**AVIS RELATIF À LA PROTECTION
CONTRE LES EVENTUELS EFFETS NOCIFS ET NUISANCES
PROVOQUÉS PAR LES RAYONNEMENTS NON IONISANTS
GÉNÉRÉS PAR DES ANTENNES ÉMETTRICES STATIONNAIRES**

Commune : HERSTAL - Exploitant : PROXIMUS

Référence exploitant : 41ESP_01

Rapport n° 2677 / 2025

Figure 1 : Vue en plan des lieux de séjour et des points de contrôle

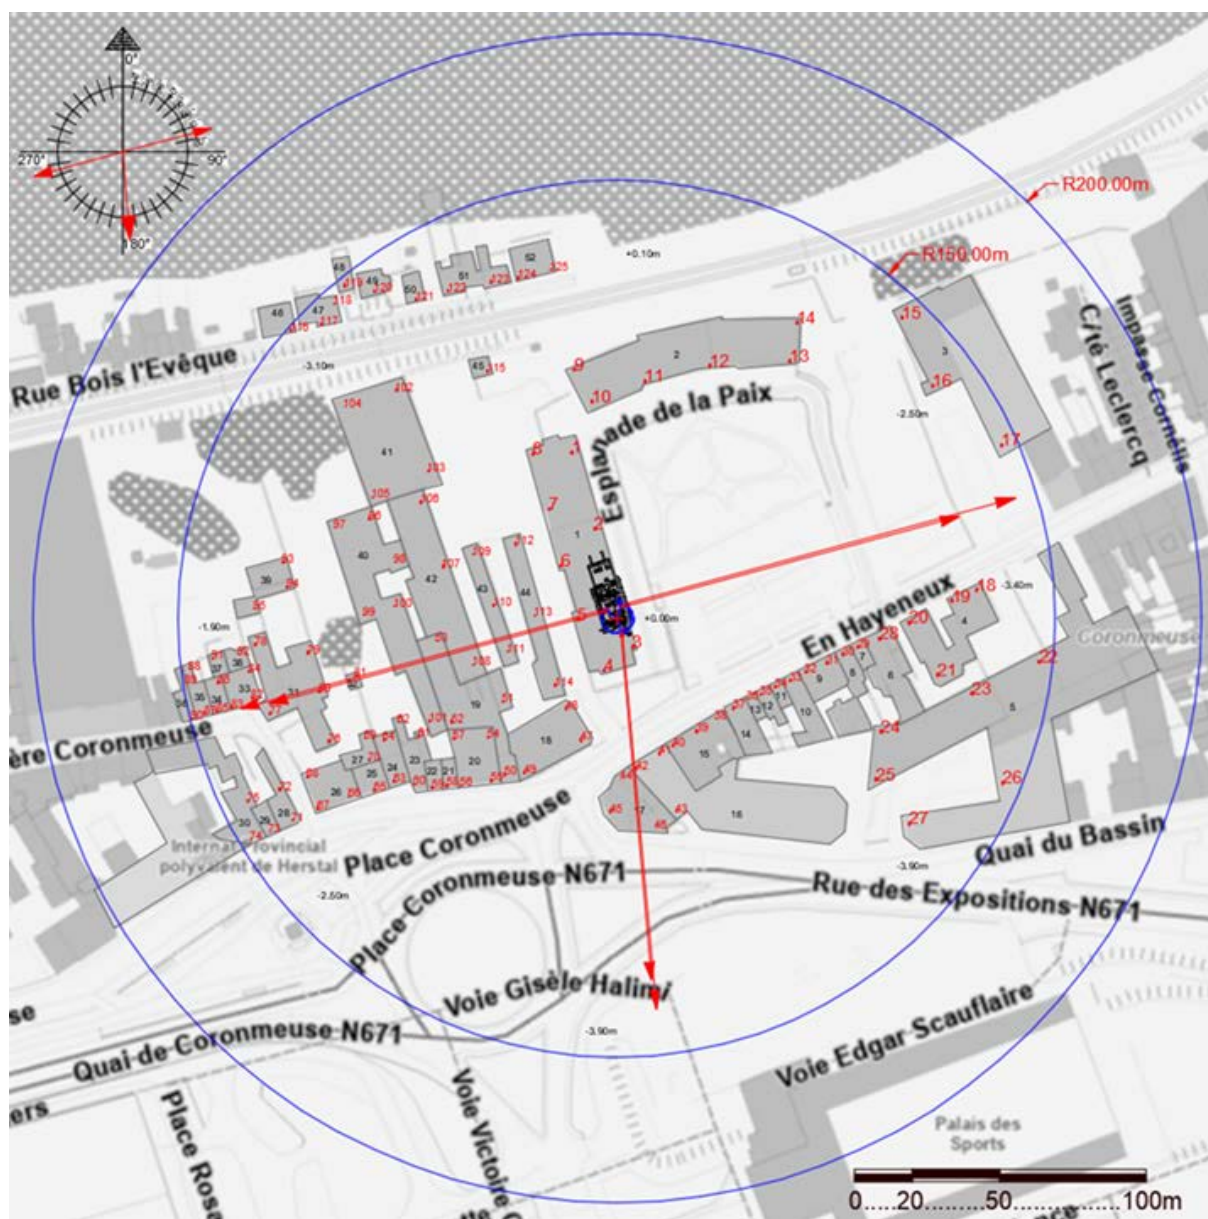
- le numéro du point de contrôle repris sur un des plans de la figure 1;
- le numéro du LS dans lequel se trouve le point de contrôle de la 1^{ère} colonne ;
- l'atténuation d'obstacle prise en compte pour le calcul de l'indice d'exposition dans le LS ;
- le résultat du calcul de l'indice d'exposition.

N° point de contrôle	LS	Atténuation (dB)	Indice d'exposition relatif à la limite par installation IE_i
47	18	3,0	0,882
5	1	3,0	0,771
4	1	3,0	0,639
48	18	3,0	0,599
6	1	3,0	0,596
49	18	3,0	0,534
3	1	3,0	0,373
17	3	3,0	0,191
2	1	3,0	0,185
13	2	3,0	0,175
16	3	3,0	0,170
7	1	3,0	0,144
22	5	3,0	0,142
23	5	3,0	0,133
18	4	3,0	0,132
12	2	3,0	0,124
14	2	3,0	0,122
15	3	3,0	0,116
19	4	3,0	0,098
26	5	3,0	0,091
11	2	3,0	0,080
21	4	3,0	0,069
27	5	3,0	0,068
1	1	3,0	0,061
8	1	3,0	0,059
25	5	3,0	0,054
24	5	3,0	0,053
10	2	3,0	0,050
28	6	3,0	0,043
20	4	3,0	0,041
9	2	3,0	0,032
29	7	3,0	0,031
51	19	3,0	0,031
44	17	3,0	0,028
45	17	3,0	0,028

En ce qui concerne les antennes de l'installation mentionnées dans le tableau 1, la distance maximale à laquelle la limite pourrait être atteinte, à l'extérieur, est égale à 100,5 m. S'il n'y a pas de LS à une distance inférieure, les antennes respectent forcément la limite d'immission.

Dans le cas des LS situés à l'intérieur des bâtiments, une atténuation d'obstacle est prise en compte et il en résulte que la distance maximale à laquelle la limite pourrait être atteinte se réduit à 72,5 m.

Figure 2 : Vue en plan des installations d'antennes dans un rayon de 300 mètres autour de l'installation faisant l'objet de la demande d'avis

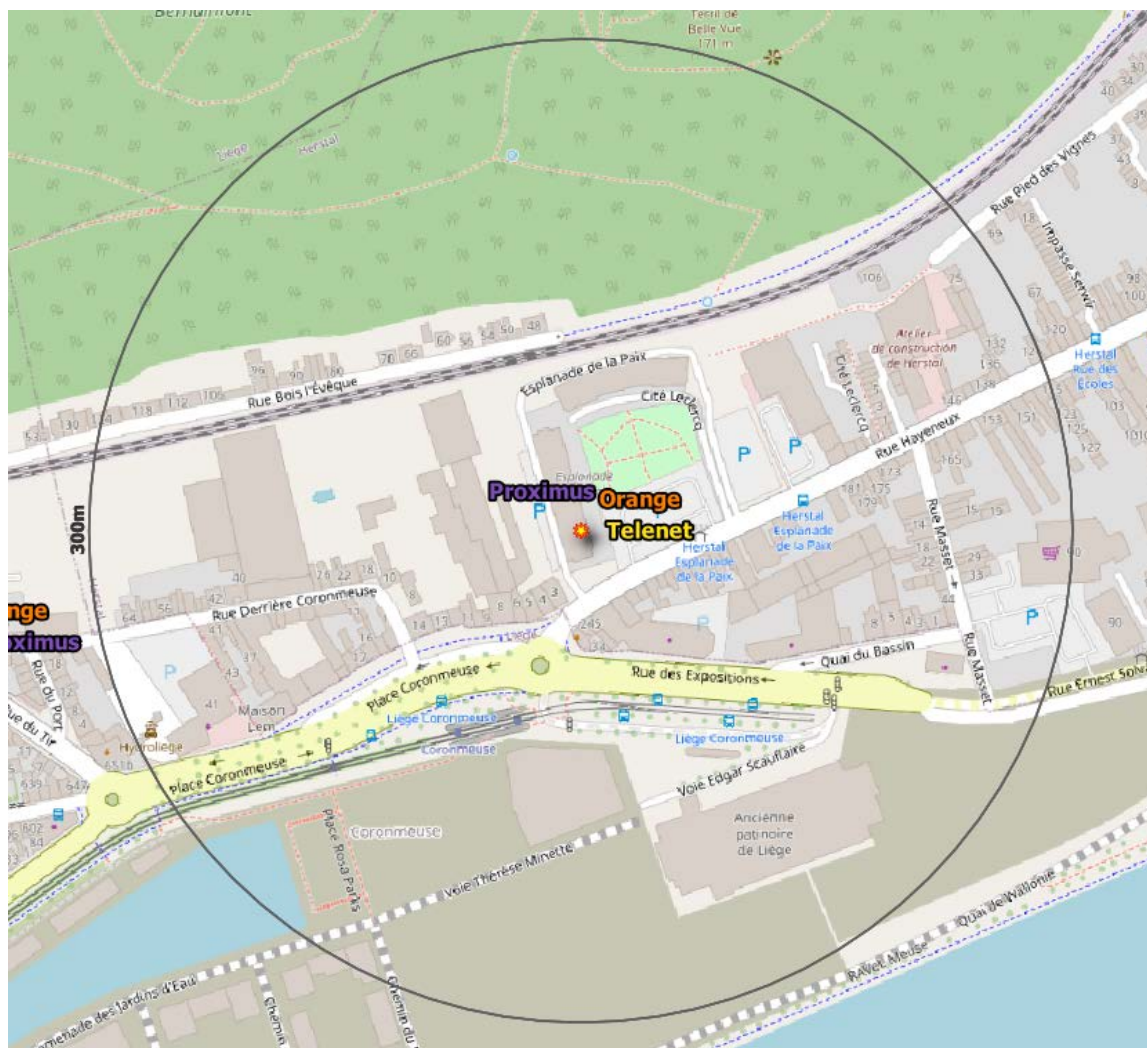
Le plan en projection verticale de la figure 2 indique la localisation des installations d'antennes émettrices stationnaires visées par le décret et situées dans un rayon de 300 mètres autour de l'installation référencée dans le paragraphe 2 et localisée au centre du cercle. Les données de localisation de ces antennes et les avis correspondant sont accessibles via le cadastre en ligne des antennes émettrices stationnaires⁸. Les installations prises en compte dans l'évaluation du respect de la limite cumulative sont les installations d'antennes émettrices déclarées en service par l'exploitant à la date du présent avis, à l'exception de l'installation référencée dans le paragraphe 2 et éventuellement d'autres installations ayant fait l'objet d'une demande d'avis à la même date et qui sont situées à l'intérieur de la zone de 300 mètres de rayon.

- il y a au plus 4 installations d'antennes émettrices stationnaires présentes dans la zone d'évaluation de 300 mètres de rayon représentée dans la figure 2, y inclus l'installation référencée dans le paragraphe 2 : la limite cumulative définie à l'article 4, §2 du décret est nécessairement respectée dans les lieux de séjour à l'intérieur de la zone d'évaluation de 300 mètres de rayon ;

Compte tenu des considérations ci-dessus, il apparaît que l'intensité du rayonnement électromagnétique généré, dans les lieux de séjour situés dans un rayon de 300 mètres autour de l'installation référencée dans le paragraphe 2, par l'ensemble des antennes émettrices stationnaires de l'ensemble des exploitants du même site d'antennes émettrices stationnaires respecte la limite fixée à l'article 4, § 2 du décret.
